ID: **10855**

**Parco Eolico da 50,4 MW composto da 7 turbine e relative opere di connessione alla RTN situato nel Comune di Isili (SU)**

Osservazioni sul progetto di realizzazione del parco eolico da 50,4 MW composto da 7 turbine e relative opere di connessione alla RTN situato nel Comune di Isili (SU).

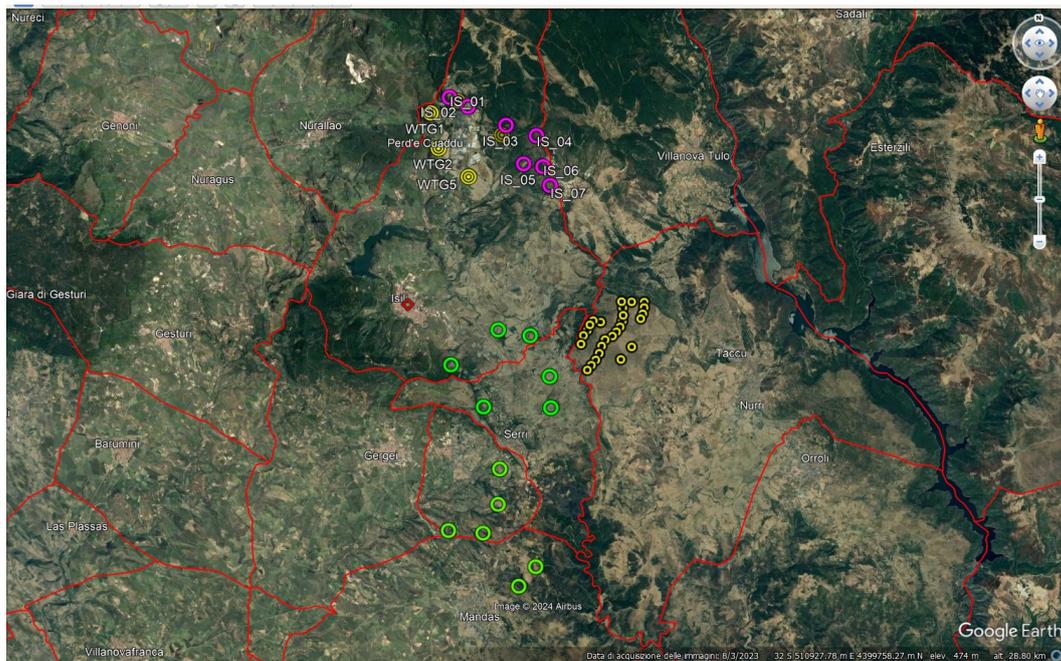
La seguente mappa elaborata con Google Earth Pro rappresenta insieme le turbine di Inergia (WTG1, ..., WTG5), Sardeolica (IS\_01, ..., IS\_07), RWE Renewables (corona circolare verde) e l'esistente parco di Nurri (corona circolare gialla); il centro abitato di Isili è rappresentato con un rombo rosso. Nella mappa si rileva, per inciso, l'estrema vicinanza tra la turbina WTG3 e le turbine IS\_01 (circa 250 m) e IS\_02 (circa 360 m), nonché tra la turbina WTG4 e la turbina IS\_03 (circa 320 m).

La realizzazione contemporanea del progetto di Sardeolica (e/o di Inergia) e di RWE, vista l'esistenza del parco eolico di Nurri, renderebbe il panorama visibile dall'abitato di Isili ingombro di aerogeneratori (co-visibilità, valutata da chi scrive con strumenti GIS) su un fronte di quasi 180°, da nord a sud in senso orario. Per esempio, il mozzo (117 m dal suolo) della turbina RWE più vicina all'abitato di Isili sarebbe visibile dalla periferia dell'abitato di Isili, dalle turbine IS\_01 e IS\_02 del parco di Sardeolica, dalle turbine WGT1, WGT2, WGT3, WGT5 del parco di Inergia e da almeno la metà delle turbine dell'esistente parco di Nurri. Il mozzo (119 m dal suolo) della turbina IS\_01 del parco di Sardeolica sarebbe visto dall'abitato di Isili, da tutte le turbine di Inergia, da almeno due turbine del parco di RWE, da almeno dieci turbine del parco di Nurri. Utilizzando l'altezza del rotore (+ 81 m dal mozzo) come punto di osservazione l'area di co-visibilità crescerebbe di conseguenza. Questo procedimento potrebbe essere ripetuto da tanti altri punti notevoli <sup>(1)</sup> del territorio circostante con il medesimo risultato. Questo contrasta con quanto riportato da Sardeolica a pag. 396 della Relazione paesaggistica quando afferma che *“Dal punto di vista paesaggistico, gli altri impianti (sia esistenti che in istruttoria) saranno, talvolta, contemporaneamente percepibili visivamente da un osservatore posto nei punti in rilievo, come ad esempio dal Nuraghe Adoni (co-visibilità - impatto additivo). Dai principali punti di vista o dalle vie di transito, invece, non saranno visibili più impianti contemporaneamente.”*.

E' palese invece, considerando i soli parchi di Sardeolica e Inergia, che se da un punto di osservazione è visibile un parco sarà contemporaneamente visibile anche l'altro, perché i due parchi eolici sono previsti nella stessa area e quasi si “compenetrano”. Per giunta l'intervisibilità tra i parchi eolici, a cui si è accennato poc'anzi, accresce l'impatto visivo del parco proposto da Sardeolica perché, come riporta la relazione paesaggistica a pag. 51 *“la co-visibilità e l'intervisibilità di due o più impianti generano sul paesaggio di inserimento un impatto cumulativo sulla componente visivo-percettiva, contribuendo ad amplificare specifici effetti come l'alterazione dello skyline, la decontestualizzazione dei beni, la modifica dell'integrità del paesaggio e il disordine visivo”*.

Concludendo, manca del tutto la valutazione degli effetti cumulativi del progetto di Sardeolica con quello di RWE, mentre appare gravemente carente la valutazione degli effetti cumulativi del progetto di Sardeolica con quello di Inergia.
